Contrato de Interventoría No 971-2021 INTERVENTORÍA PARA LAS OBRAS DE MEJORAMIENTO MEDIANTE LA CONSTRUCCIÓN Y MANTENIMIENTO, GESTIÓN PREDIAL, SOCIAL Y AMBIENTAL SOSTENIBLE DE LA RUTA DE LOS COMUNEROS (ZIPAQUIRÁ - BARBOSA - BUCARAMANGA; GIRÓN - PIEDECUESTA) EN LOS DEPARTAMENTOS DE CUNDINAMARCA, BOYACÁ Y SANTANDER, EN MARCO DE LA REACTIVACIÓN ECONÓMICA, MEDIANTE EL PROGRAMA DE OBRA PÚBLICA "VÍAS PARA LA LEGALIDAD Y LA REACTIVACIÓN VISIÓN 2030". MÓDULO 1.	
CONSORCIO ICEACSA - TPF	INFORME MENSUAL No. 55 INVIAS-IM – 0971-2021 DICIEMBRE DE 2025

C971-5933-2025 Respuesta a oficio D-000006361. "Atención observaciones Diseño estructural placa de descanso Puente Peatonal Ave Colombiana".

CONCEPTO TÉCNICO ESPECIALIDAD ESTRUCTURAS

CONSECUTIVO	145
ESPECIALIDAD	ESTRUCTURAS
PROYECTO	CONTRATO 971 - 2021
CONTRATISTA	CONSORCIO VIAL MHC 063
ASUNTO	D6361 – DISEÑO ESTRUCTURAL PLACA DESCANSO PEATONAL AVE.
FECHA	2025/12/13

Fuente: plano ZIBU-989-2021-VZ-S3-EST-DD-14-29-AJ-V4

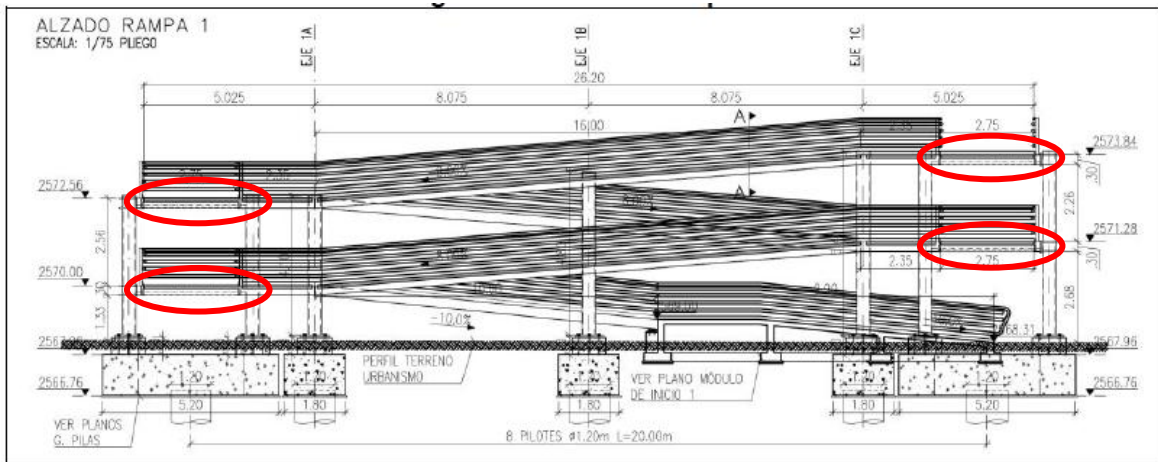
- 1.1 El procedimiento simplificado para determinar el incremento en las solicitaciones de las viga y pilotes se considera aceptable.
- 1.2 Se considero un incremento de peso equivalente a un sobre-espesor de la losa de 3cm, el cual se aplicó al área de cada descanso determinado en $34m^2$. Esta carga se distribuyó en la vigas de soporte. Sin embargo, se aprecia que solo se aplicó la carga de un descanso a los pilotes y columnas, en lugar de los dos descansos que soporte cada columna y pilote.

RESPUESTA 2: Se remite un nuevo documento fechado en diciembre 2 de 2025, con la misma referencia D139-25.

SEGUIMIENTO 2: Subsanado. Se incluyeron las cargas correspondientes a dos descansos, como se solicitó.
